橫建第四五八号上申 横須賀測器庫標時球室
新當任置變更ノ件 認許ス

横須賀測器庫標時球室新營

位置變更，件上申

報時球建設位置變更ニ関スル理由書

甲
信濃國
下

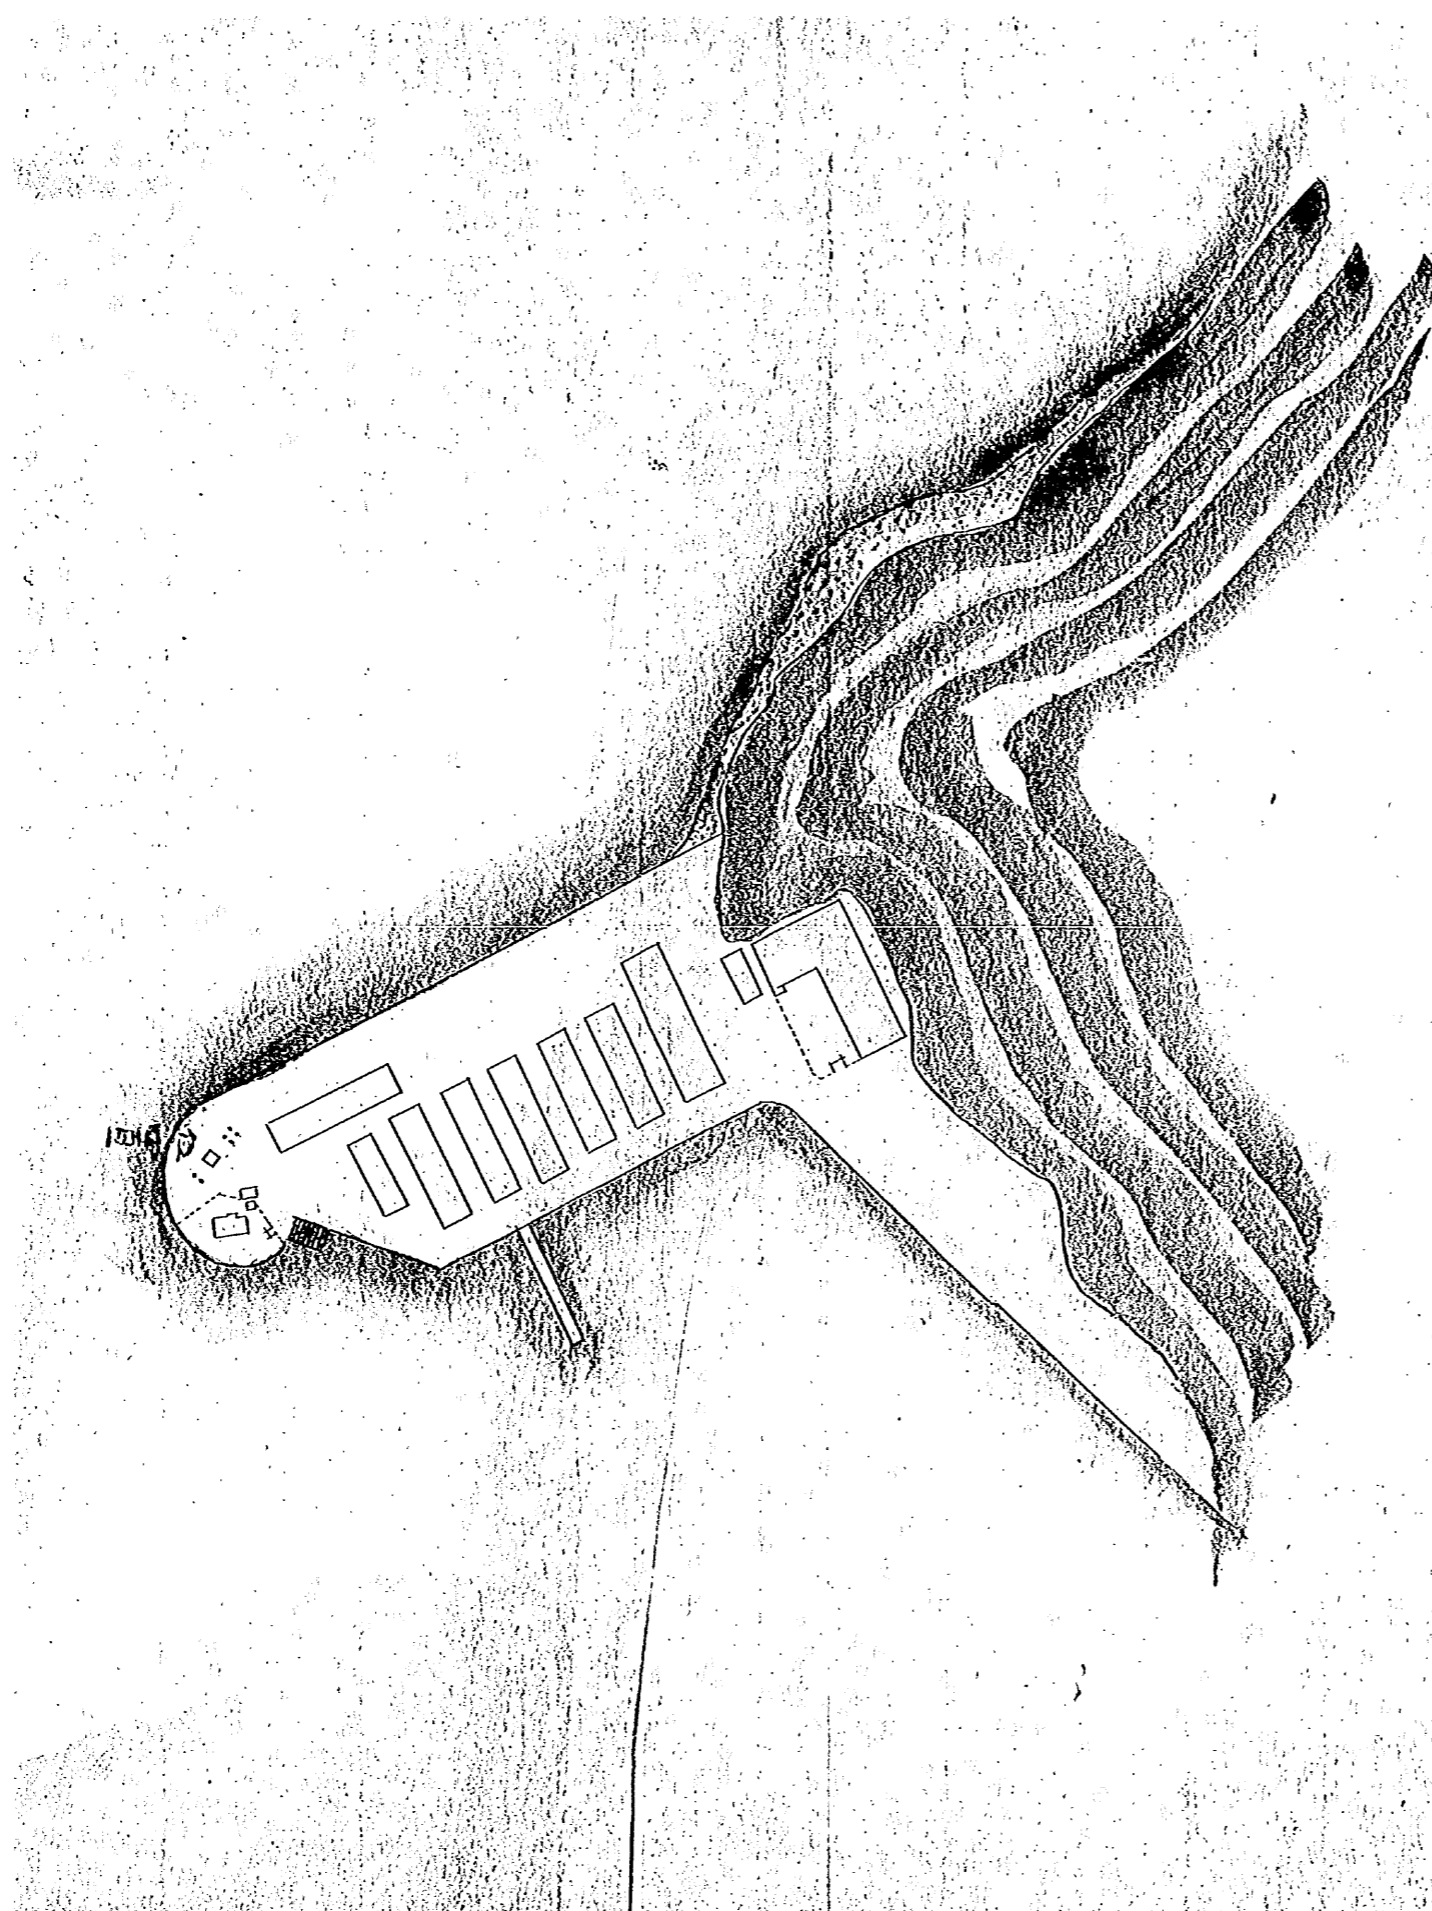
本年年度豫算，營業經費新營費，横須賀
 測器庫標時球室新營之裁去別紙圖
 面甲歸，朱點之位置，建議該事，由
 定相，朱點之位置，別紙理由書，通測器
 庫主管，其位置變更相，朱點之位置，有
 之實際，不請止，裁去之別紙圖，面乙号
 之通，位置變更，其位置，條法，認行，相
 夜，司令，長官，商，藏，濟，比較，上申，也

報時球ヲ別紙甲圖ノ位置ヨリ以テ建設地上豫定セシ當時ニ在
 ツテハ山岸切取り計畫ニミテ成工ノ上ハ當庫ヨリ該位置ニ於ケル
 報時球モ達觀ニ得又々在軍港各艦船ヨリモ充分對觀ニ
 得ラル見込ヲ以テ適當ノ位置ト相認メタル次第ニ有之然
 處貴科ニ於ケル山岸切取り工事計畫ノ實況ニ於テ右豫
 定ト稍相違ノ虞有之即チ山岸切取り部分少許ナルヲ以
 テ當庫ト該位置間トノ視線中尚ホ山岸突出ニ遮障アルカ
 為メ該球ノ所在ヲ達觀スルコトヲ得サル一大障礙是レナリ元來
 報時球ニ對シテ原動力ヲ有スル當庫ニ於テ其ノ昂落動作
 ノ遲速ヲ視定スルコト能ハス果シテ正確ナル時刻ヲ表示シ
 タルヤ否ヤヲ瞬睫ノ間之ヲ視定スルコトヲ得サルモノトスレハ甚

ガ不便ノ位置ト相認ム殊ニ報時ノ効用完全ナラズ故ニ未建設
ノ今日ニ於テ其位置変更セシトスルニ最モ必要ナル事
實ナリ
